ZP.271.18.2018

Dotyczy: postępowania o udzielenie zamówienia publicznego prowadzonego w trybie przetargu nieograniczonego na „Budowa budynku Samodzielnego Publicznego Zakładu Opieki Zdrowotnej w Łysomicach, gmina Łysomice” – postępowanie nr ZP.271.18.2018

ZAPYTANIE I WYJAŚNIENIE DO SIWZ

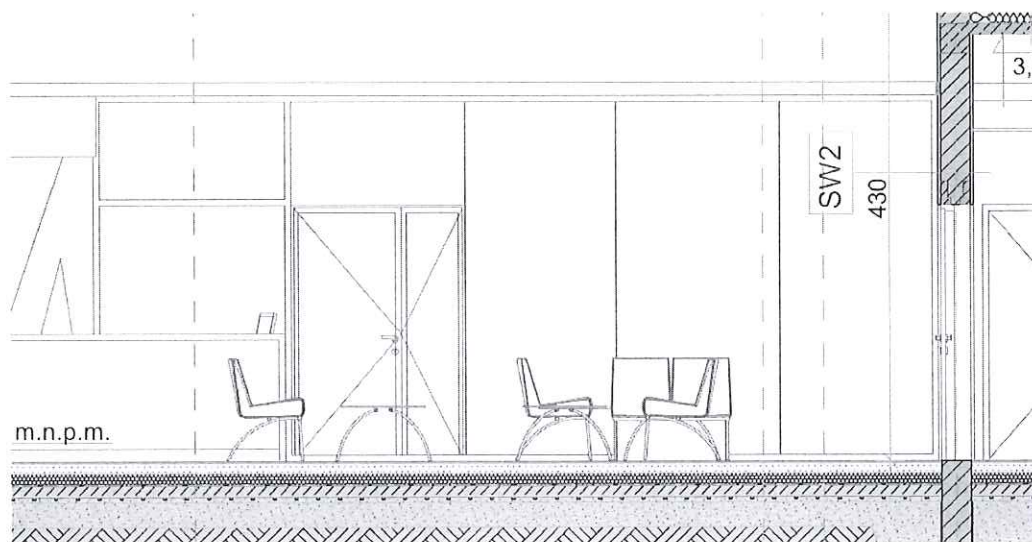
- 2) Proszę o wyjaśnienie czym obłożone lub jak wykończone są słupy stalowe widniejące na poniższym rysunku.

Odpowiedź: *Przestrzeń pomiędzy gałęziami słupa stalowego po ustawieniu i wypionowaniu należy wypełnić betonem, a następnie osiatkować i otynkować. Proszę przyjąć do wyceny okleinę ścienną.*

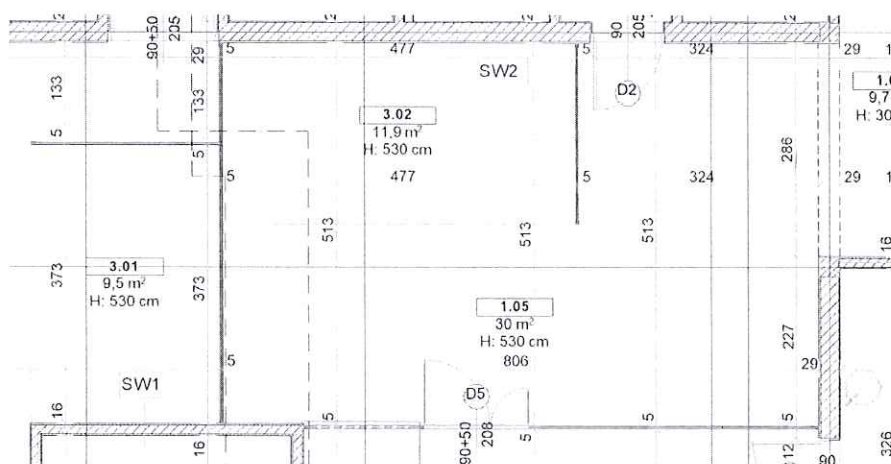
- 5) Proszę o informację czy ścianki widniejące na rysunkach poniżej są przedmiotem zamówienia. Rysunki sugerują, że są to ściany szklane, jednak w dokumentacji brak wytycznych, zestawienia czy szczegółowych rysunków niezbędnych do wyceny tych elementów. Jeżeli wspomniane ściany szklane są przedmiotem zamówienia, proszę o udzielenie informacji czy posiadają jakiegoś typu zamknięcie od góry np. w formie przeszkleń, czy pozostają otwarte.

Odpowiedź: Ściany szklane systemowe do wysokości sufitu podwieszanego - szczegóły montażu uzależnione od doboru dostawcy systemu.

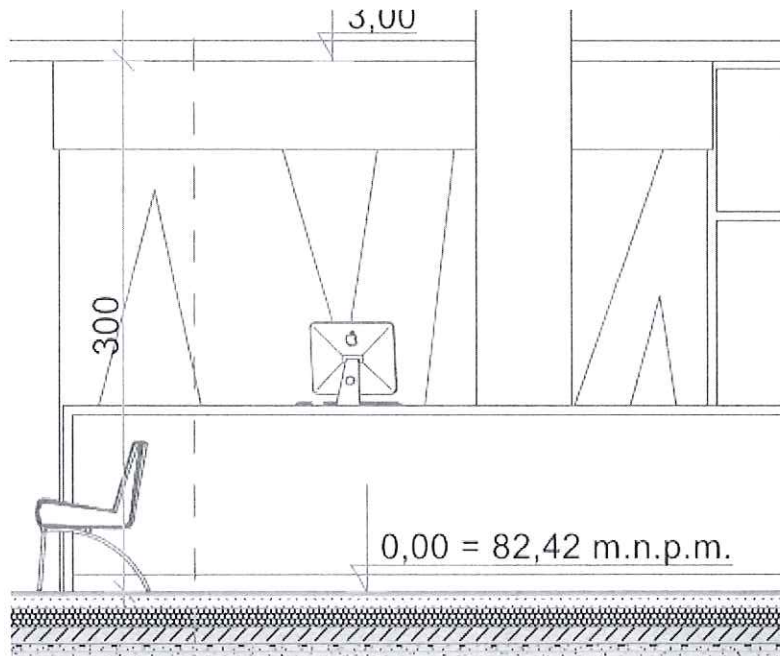
- 6) Proszę o informację jak wykończone mają być zewnętrzne ściany zaplecza recepcji. Na rysunku poniżej widoczne są przekątne wzory, nie ma jednak informacji z czego są wykonane.

Odpowiedź: Okładzina ścienna w połączeniu z zabudową recepcji oraz tablicą informacyjną (logo, nazwa, itp.).

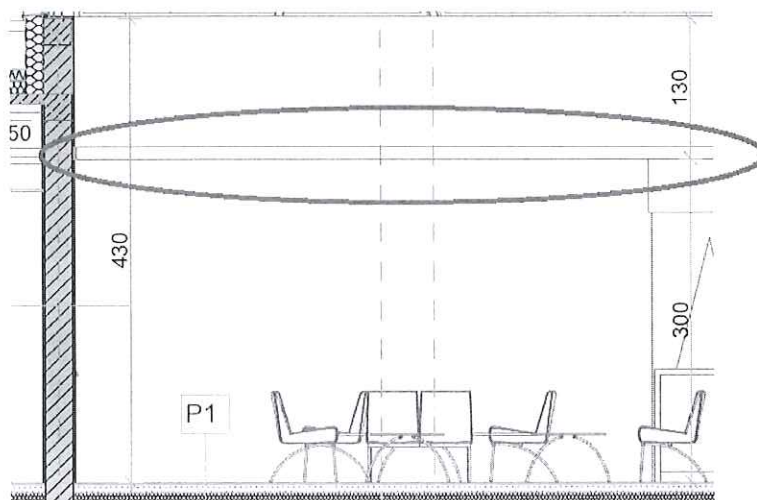
- 7) Proszę o wyjaśnienie jaką funkcję pełni i z czego wykonany jest widniejący na poniższym rysunku, zaznaczony w okręgu element.

Odpowiedź: Na rysunku pokazano fragment przekroju pionowego przez główny hol. W przedmiotowym holu w tym miejscu dolna linia na rzędnej 3,00m przedstawia sufit podwieszony pomieszczeń za ścianą nośną holu.

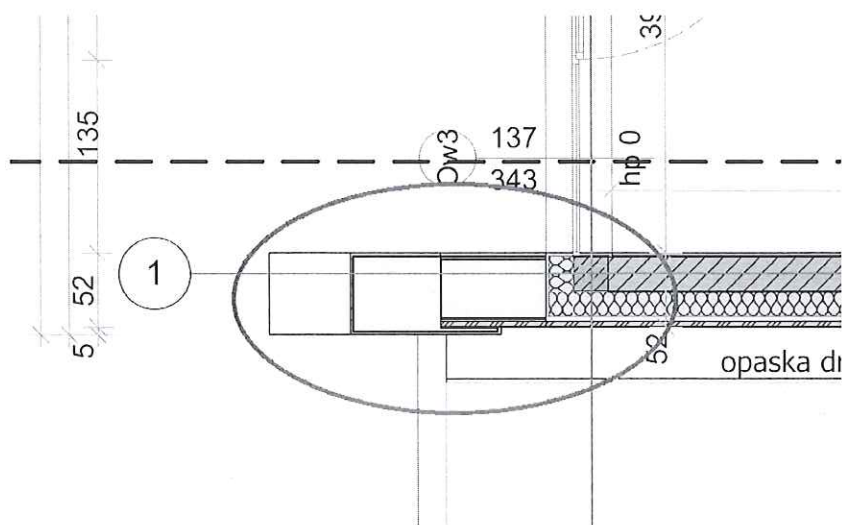
- 21) Proszę o udzielenie informacji w jaki sposób i z jakich materiałów wykonany jest element ukośny elewacji widniejący na poniższym rysunku.

Odpowiedź: Należy wykonać ruszt stalowy z profili zamkniętych kwadratowych 30x30x3mm obłożonych płytą OSB do której należy mocować wyprawę elewacji danej ściany.

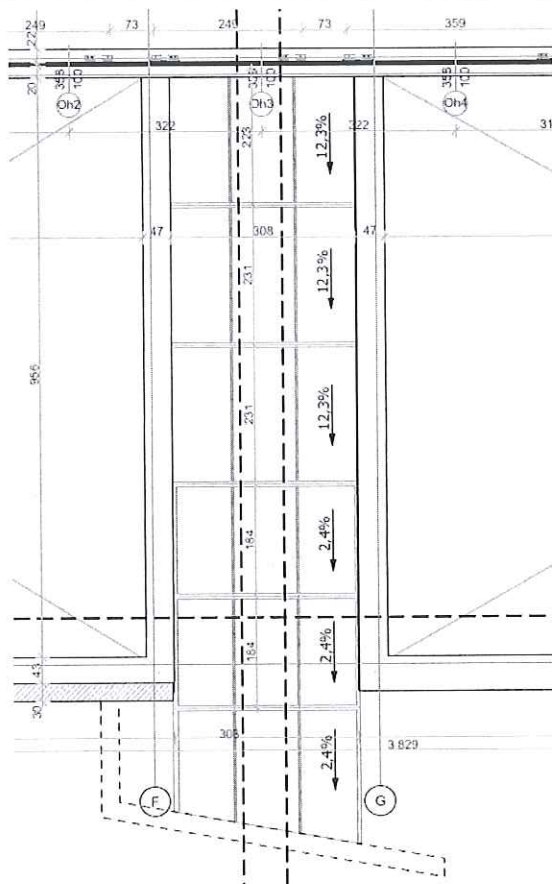
- 22) Proszę o przesłanie szczegółowych wytycznych wykonania zadanie szklanego, głównego wejścia na hol przychodni (rodzaje materiałów, zastosowane systemy).

Odpowiedź: Konstrukcja stalowa zadaszenia została przedstawiona na rysunkach konstrukcyjnych od K-28 do K-31. Na tej konstrukcji należy wykonać przeszklenie systemowe - może to być dowolny system gwarantujący odpowiednią przenikalność cieplną (nad częścią zamkniętą).
